Hoofdstuk 5.3 Variant PIP-oost: Vlijmen-Oost

Zienswijze PIP GOL

Stichting van GOL naar Beter

13 december 2017

5.3.1 Variant Vlijmen-oost (variant 62 NRD)

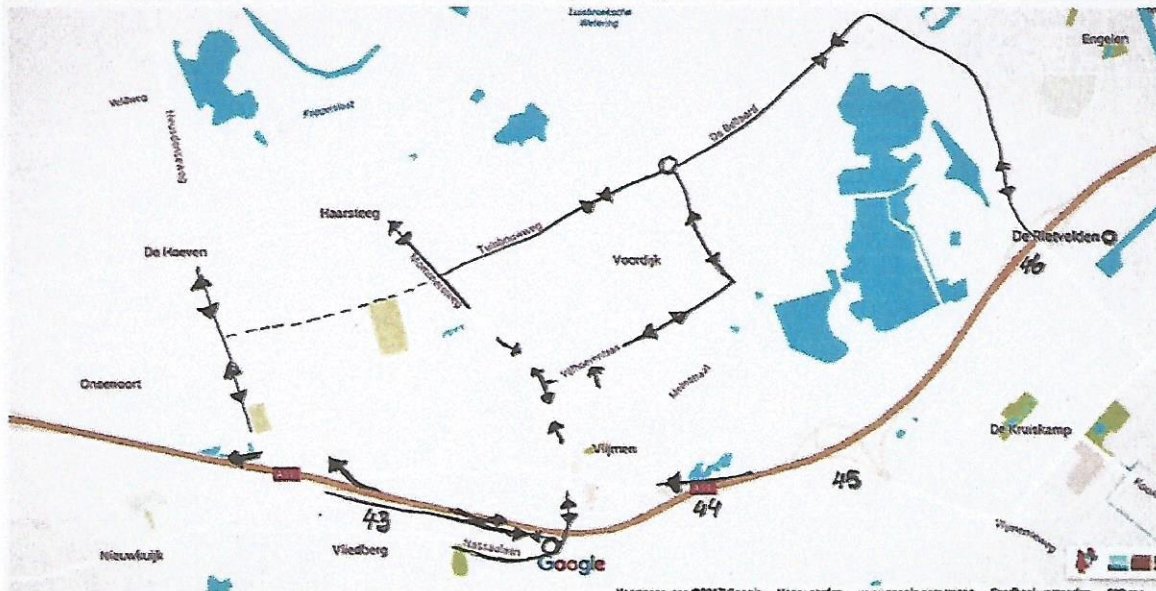
Een van de voorgestelde varianten voor Vlijmen-oost in het NRD is variant 62. Hierbij wordt de aansluiting Engelen (afslag 46), de Haverleij, de Bellaard en Tuinbouwweg benut i.p.v. afslag 45 's-Hertogenbosch-west. Deze variant zorgt ervoor dat Vlijmen-oost, Haarsteeg en industrieterrein 't Hoog ontsloten kunnen worden via de Tuinbouwweg.

Het afvallen van variant 62 is in de trechtering verder niet kwantitatief onderbouwd. Het idee is afgevallen, omdat er extra verkeer door Vlijmen zou komen. Dit is een aparte beredenering, als de huidige voorkeursvariant via knooppunt 45 naar de Vijfhoevenlaan er naast wordt gelegd.

- *Wij verzoeken u expliciet om deze variant op te nemen in het PIP en dit verder te onderzoeken.*
- *En dat de Tuinbouwweg wordt opgenomen in plan PIP.*
- *Daarnaast willen we graag een volledige onderbouwing met een kosten-batenanalyse van deze variant inclusief de Tuinbouwweg.*
